## F.3 – VYJÁDŘENÍ A STANOVISKA DOSS

### Čištění odpadních vod z rodinného domu – Chomutovská č. ev. 242, 431 41 Údlice

## **ČOV pro stávající rekreační objekt na st. p. č. 821, p. p. č. 1117/124, 1117/122, 1117/3, 1117/1 v k. ú. Údlice**

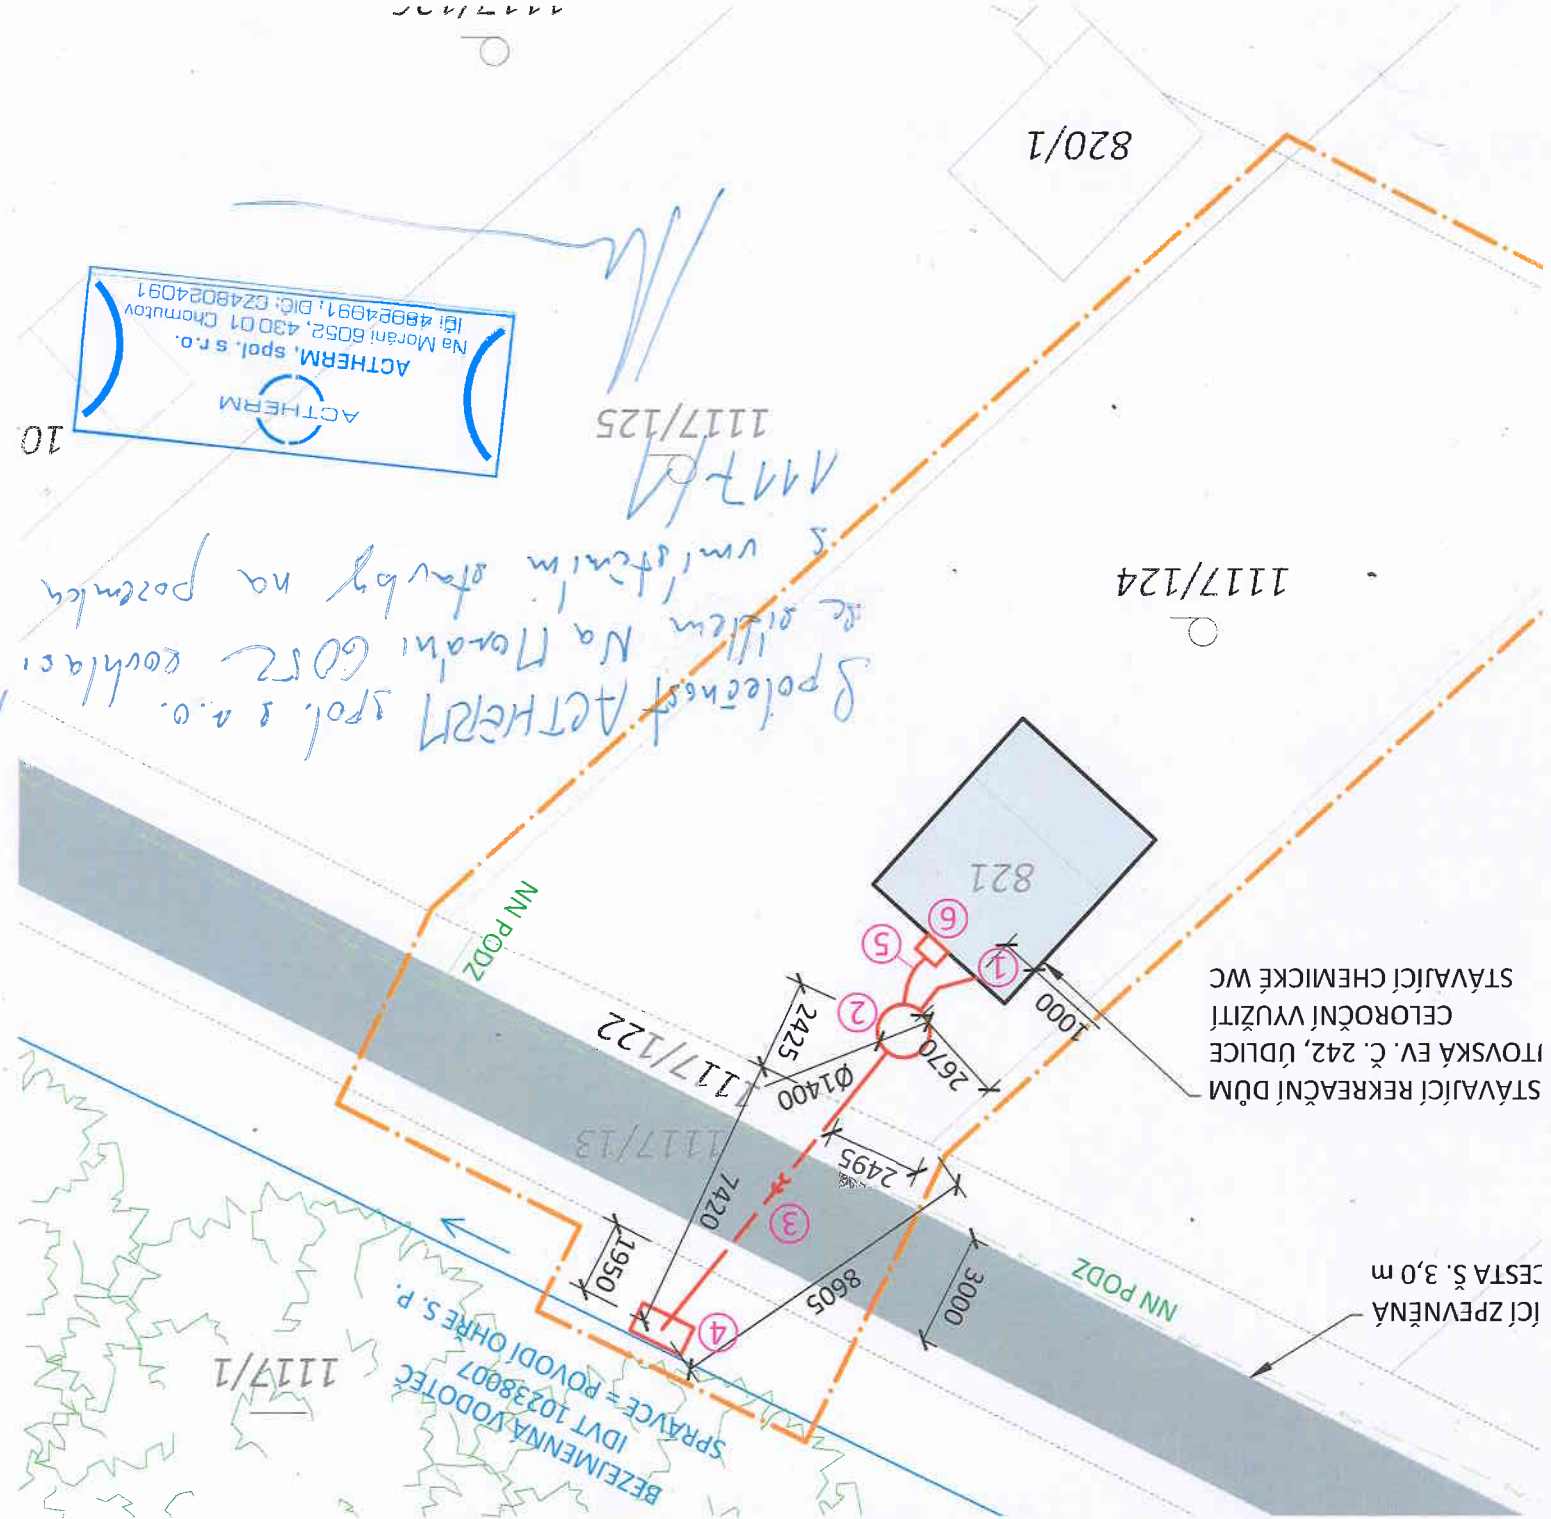
1. Během realizace stavby nesmí dojít ke znečištění povrchových a podzemních vod látkami závadnými vodám.
2. Bude ČOV realizována pouze v případě, že splaškové vody nelze svést do veřejné kanalizace zakončené obecní ČOV a bude umístěna a řešena tak, aby bylo možné výhledově napojit RO na stokovou síť.
3. Pokud nebudou během zkušebního provozu dosaženy požadované limity, bude technologie doplněna o další stupeň čištění nebo změněna.

4. Bude ČOV zrušena po vybudování veřejné kanalizace, která bude napojena na obecní ČOV. Odpadní vody pak budou bez předčištění odváděny do veřejné kanalizace.
5. Bude umožněn odběr vzorků odpadních vod vypouštěných z ČOV.
6. Technické řešení zaústění přečištěných odpadních vod do bezejmenného vodního toku (IDVT 10238007) bude projednáno a odsouhlaseno jeho správcem tj. Statutární město Chomutov.
7. Bude splněno ustanovení § 28 odst. 4 vyhlášky Ministerstva pro místní rozvoj č. 146/2024 Sb., o požadavcích na výstavbu, v platném znění - nádrž na látky pod návrhovou hladinou při době opakování povodně 100 let ( $Q_{100}$ ), která může ohrozit jakost nebo zdravotní nezávadnost vod, musí být zajištěna proti úniku látek a musí být odolná proti účinkům vody.

3. Vzhledem k nevyhovujícímu stavu vodního útvaru, ve kterém je překročen ukazatel celkový fosfor (index překročení 10,38) a fosforečnanový fosfor (index překročení 13,143), bude ČOV vybavena zařízením na srážení fosforu.
4. Bude zajištěn kontrolní rozbor vypouštěných vod s četností 2x ročně, zjištěné hodnoty budou 1x ročně předloženy vodoprávnímu úřadu.
5. Bude pro kontrolní rozbor odebírán dvouhodinový směsný vzorek získaný sléváním 8 dílčích vzorků stejného objemu v intervalu 15 minut.
6. Bude odběr vzorků a jejich rozbor prováděn akreditovanou osobou.
7. Bude provedena 1x ročně servisní prohlídka stavu a funkčnosti ČOV oprávněnou osobou (odborně způsobilá osoba, autorizovaná osoba, výrobce, nebo odborná firma).
8. Bude ČOV provozována dle provozního řádu a v souladu s doporučeními uvedenými v protokolu o servisní prohlídce.
